BUDOWA NOWEGO BUDYNKU USŁUGOWEGO ORAZ PRZEBUDOWA, ROZBUDOWA I CZĘŚCIOWA ZMANA SPOSOBU UŻYTKOWANIA ISTNIEJĄCEGO BUDYNKU BIUROWO-USŁUGOWEGO NA BUDYNEK USŁUGOWY NA POTRZEBY KRAŚNICKIEJ AKADEMII ROZWOJU, WRAZ Z NIEZBĘDNĄ INFRASTRUKTURĄ TECHNICZNĄ

PROJEKT TECHNICZNY/WYKONAWCZY

Profil podłużny przyłącza wodociągowego - budynek projektowany - rewizja 1

PTW/PiZIS-2

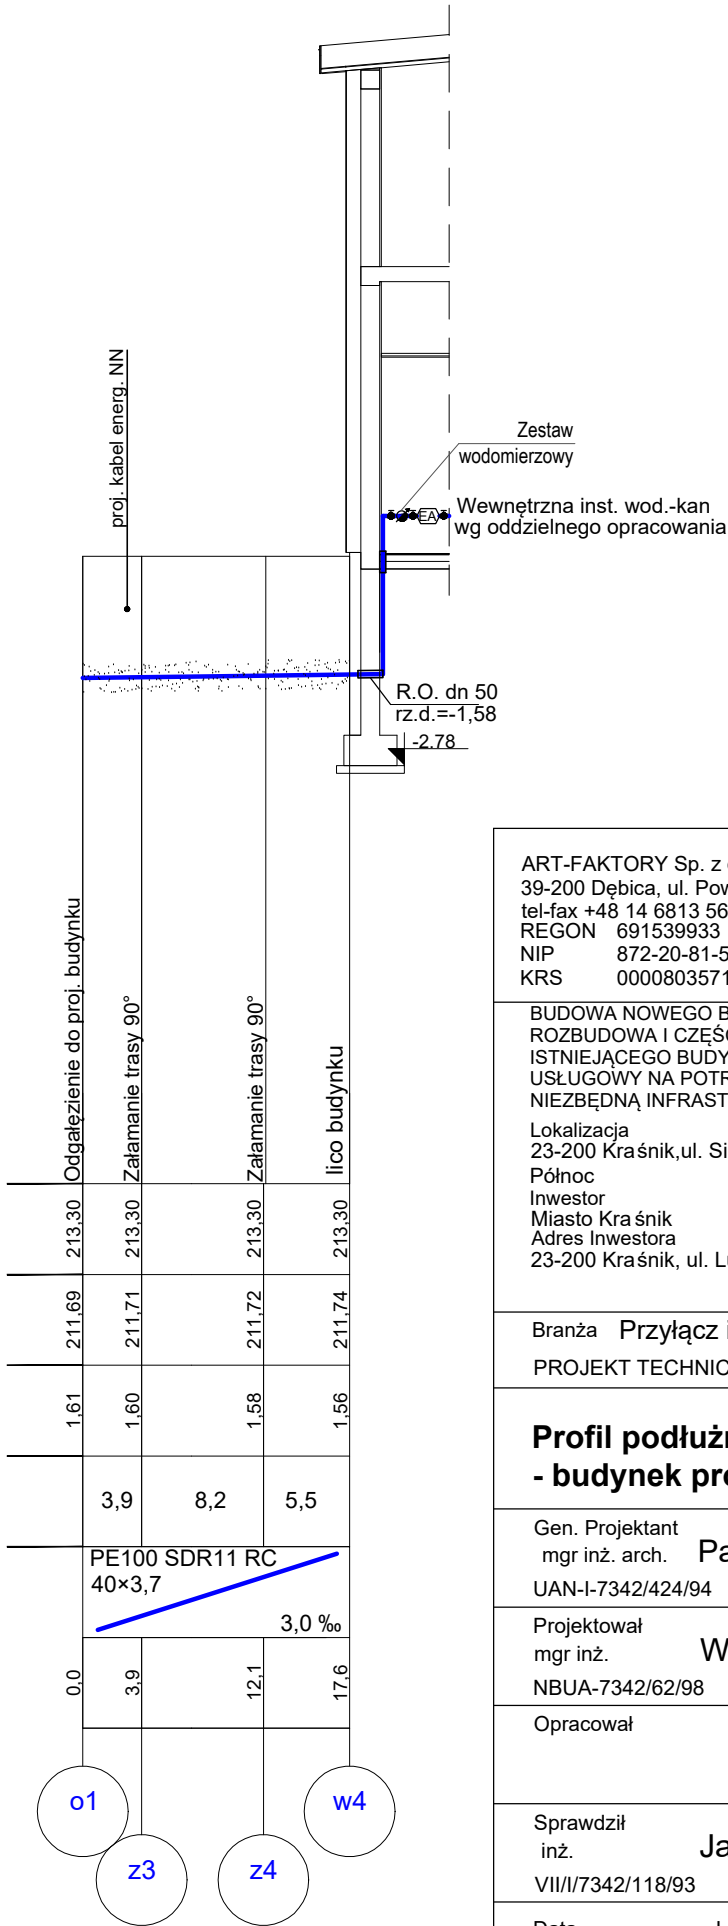
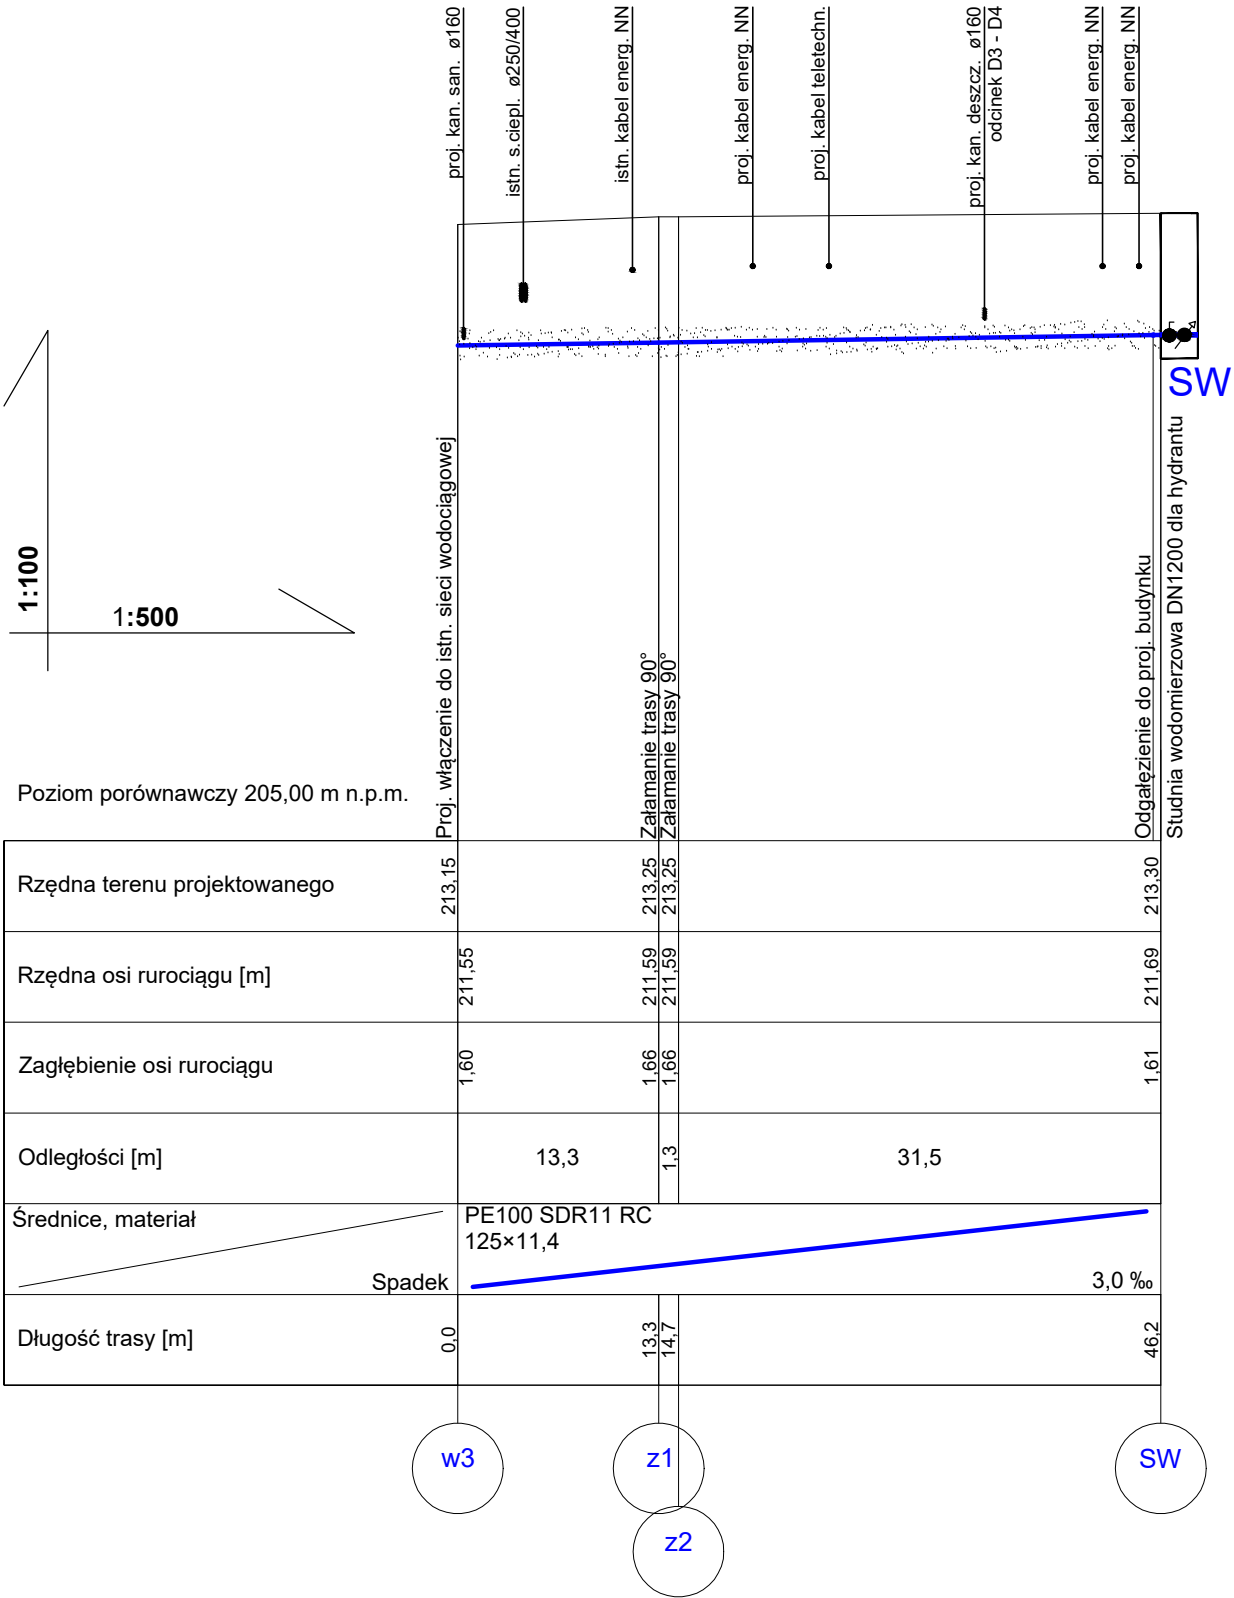
NR ZMIANY	TREŚĆ MODYFIKACJI
Rewizja 1	Zmiana przebiegu i średnicy przyłącza wody do proj. budynku, montaż studni wodomierzowej dla hydrantu
